Öffentliche **Beschlussvorlage**

Vorlagen-Nr.:
V/0428/2011
Auskunft erteilt: Herr Krause
Ruf: 492 61 20
E-Mail: KrauseJ@stadt-muenster.de
Datum: 27.06.2011

Neubau eines Hochhauses am Berliner Platz (ehem. "Metropolis")
- stadtstrukturelle und städtebauliche Beurteilung -

Beurteilung
zur stadtstrukturellen und städtebaulichen Verträglichkeit
des geplanten Neubaus eines Hochhauses
am Berliner Platz (ehem. „Metropolis“)

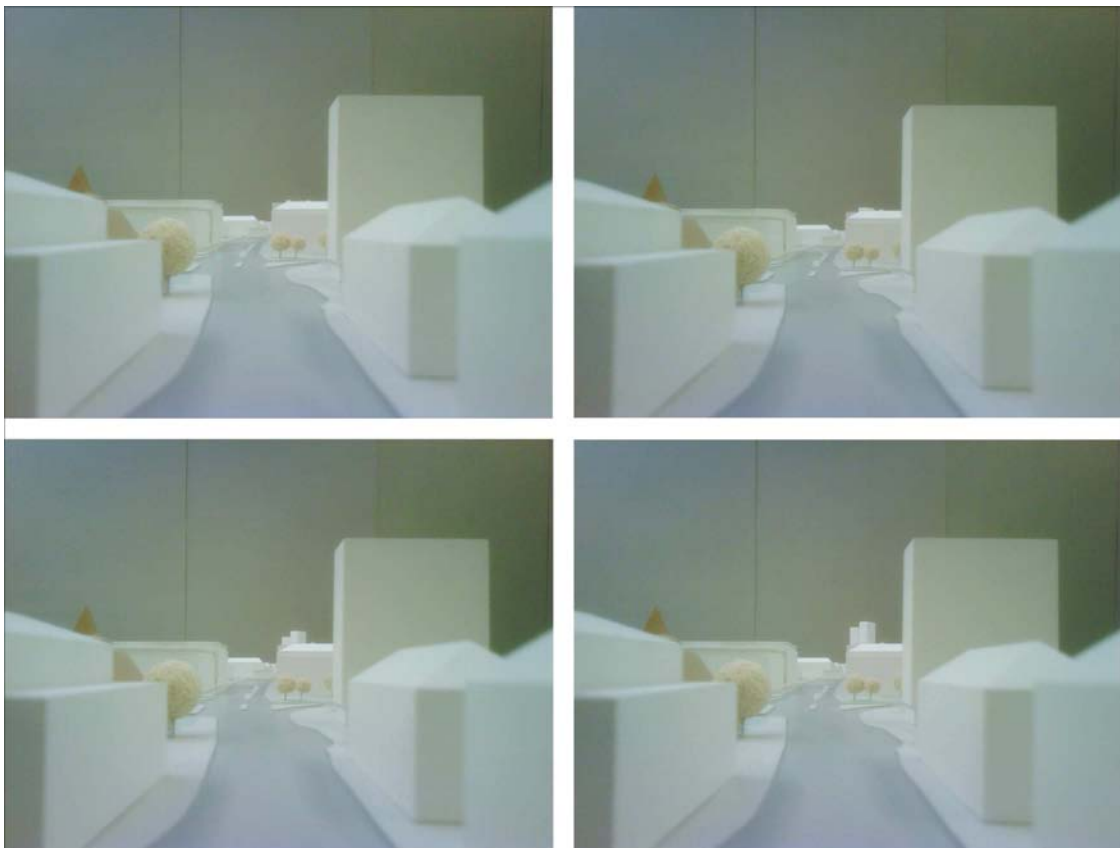
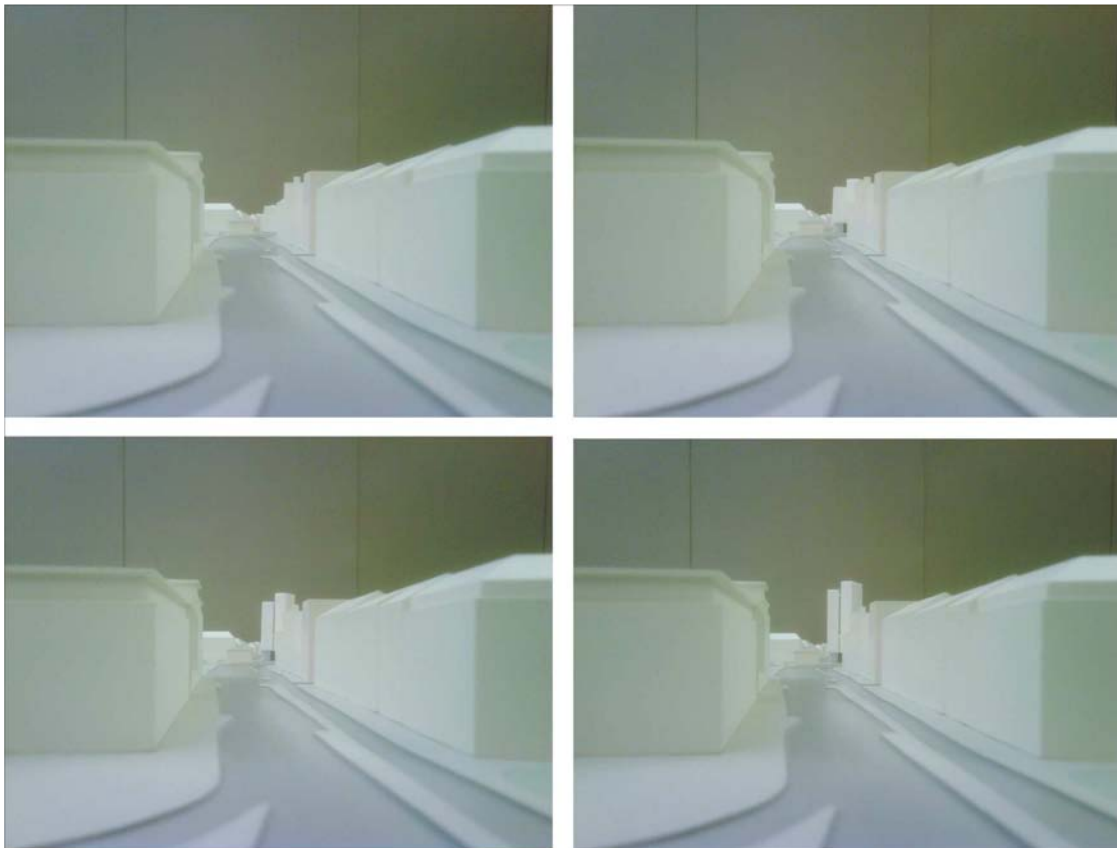
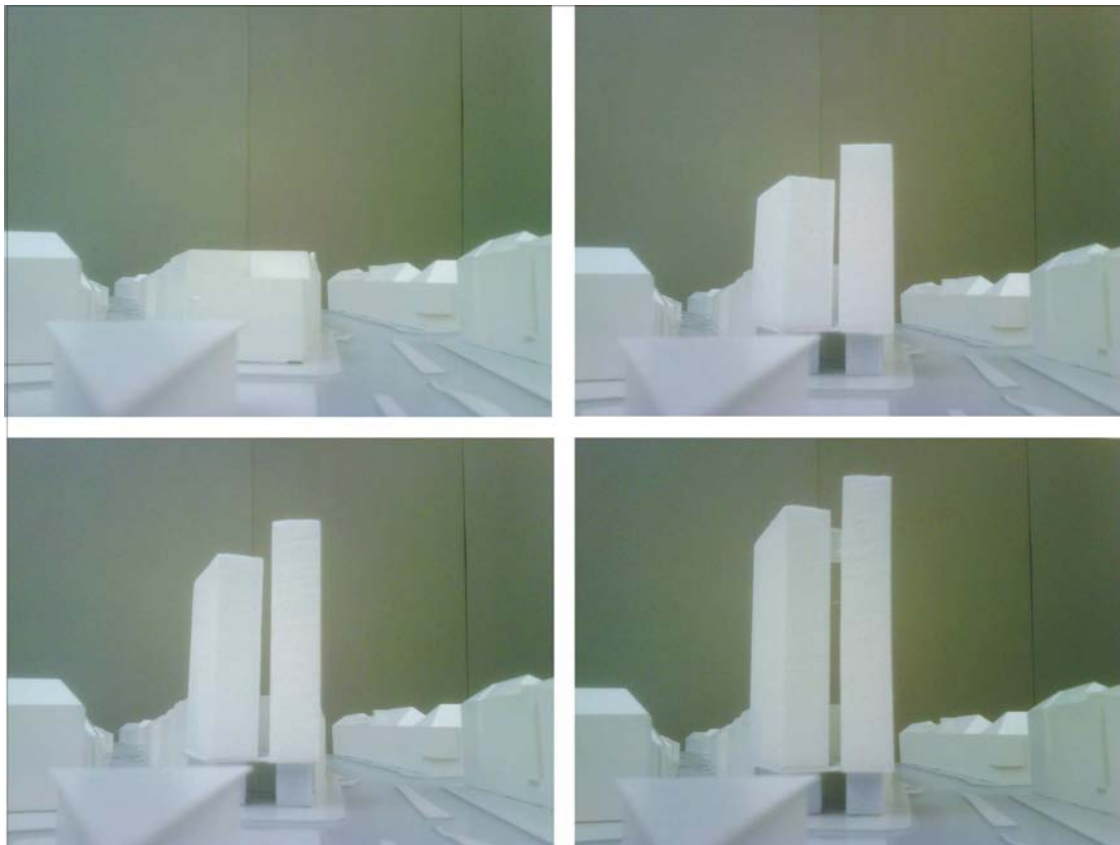
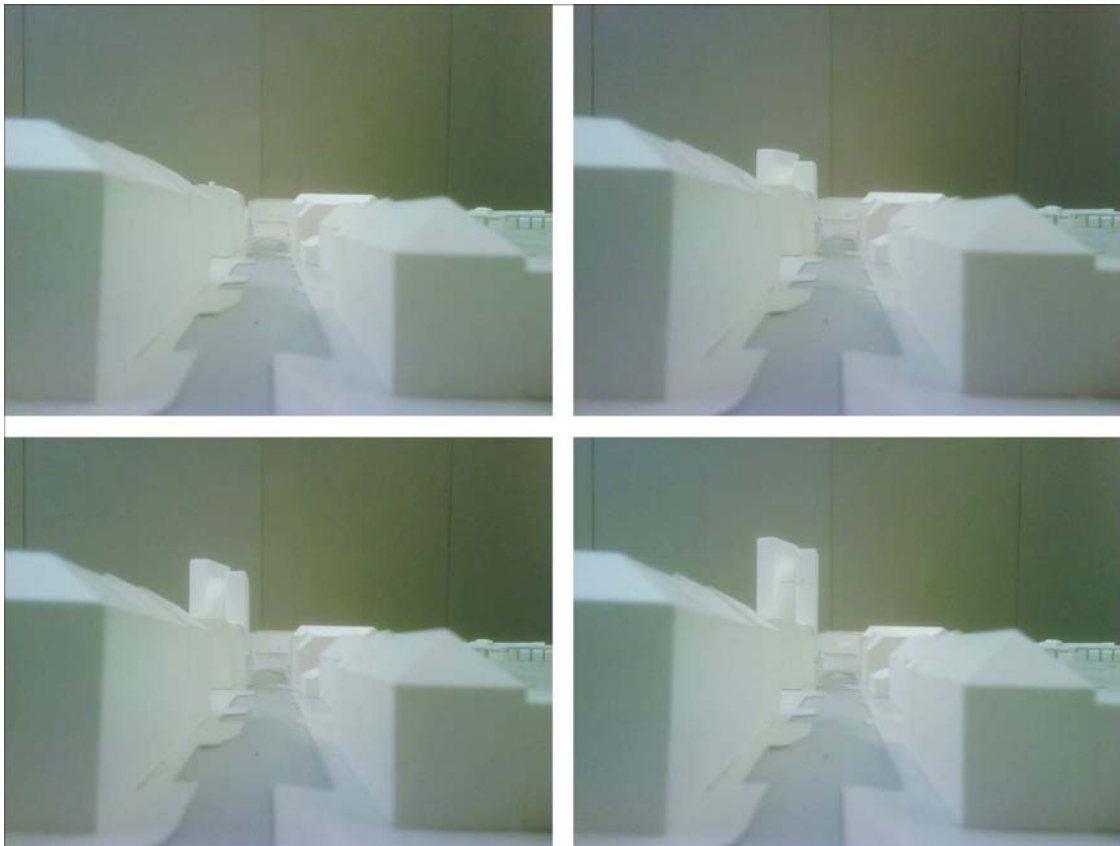
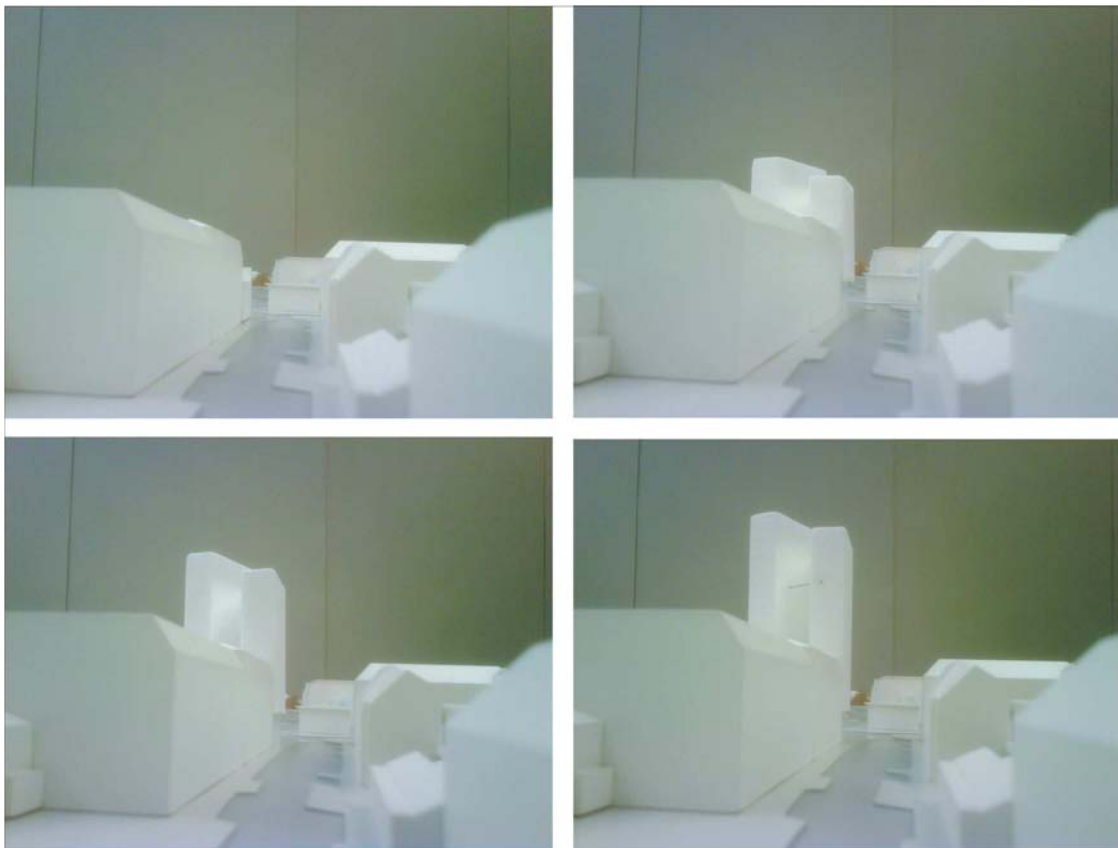
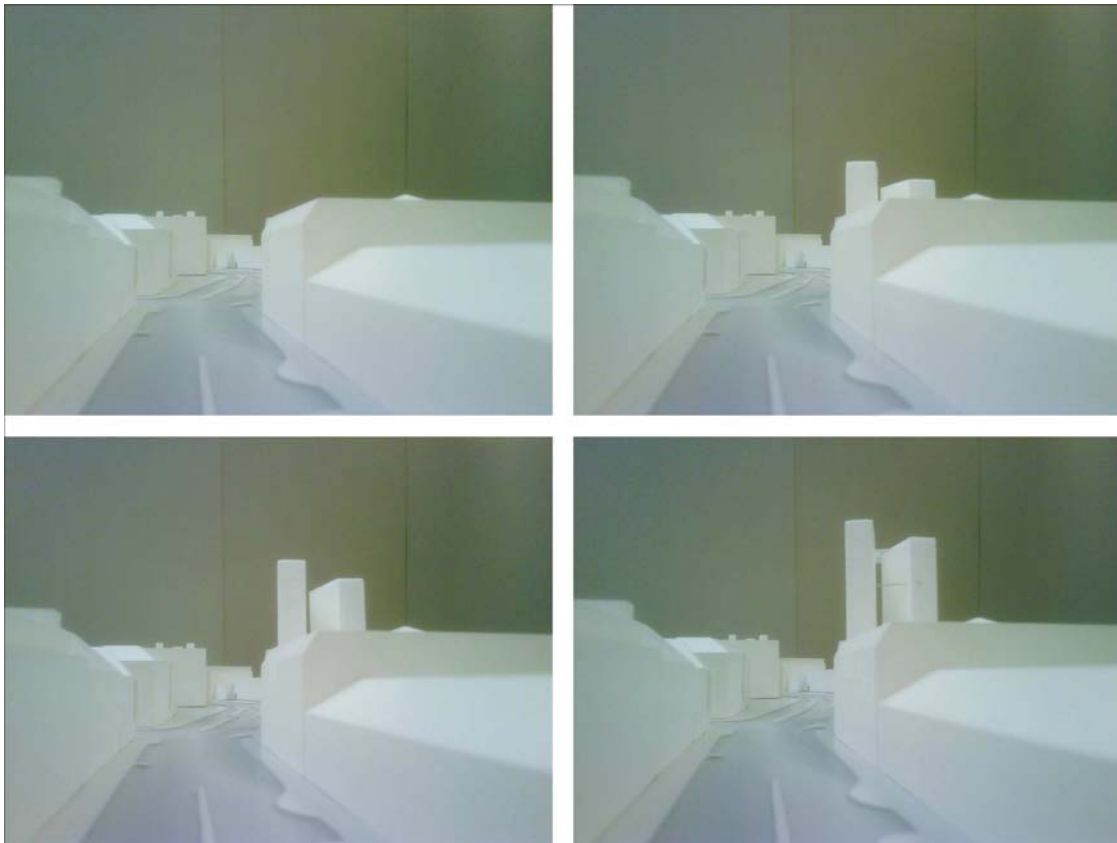
Während die Höhe von 60 m z.B. vom Hotel Mauritshof und aus dem Bereich der nördlichen Bahnhofstraße (Fernsicht) als durchaus stadtstrukturell und in den mit dem Bestand zusammenwirkenden Baumassen auch städtebaulich verträglich erscheint (und eine Bauhöhe von 40 m gar nicht wahrnehmbar wird), stellt sich die Beurteilung z.B. vom Haupteingang des Hauptbahnhofes und mit Blick aus der Herwarth/Achtermannstraße auf das geplante Hochhaus merklich verändert und deutlich sensibler dar.

Diese „Nahaufnahmen“ zeigen aus der fachlichen Sicht der Planungsverwaltung, dass in der Betrachtung des näheren (!) baulichen Umfeldes eine Höhe von 60 m stadtstrukturell auch in der besonderen Grundstückssituation und exponierten Grundstückslage in der Höhendifferenz und Proportionierung zu den umgebenden Baumassen (und Nutzungen) nicht verträglich ist.

Es wird vorgeschlagen, ein Bauleitplanverfahren (Aufstellungsbeschluss) erst dann einzuleiten, wenn ein architektonisches Optimierungsverfahren durchgeführt wurde, welches sich entwurfsabhängig an der städtebaulich definierten maximalen Höhe von 50 m orientiert.
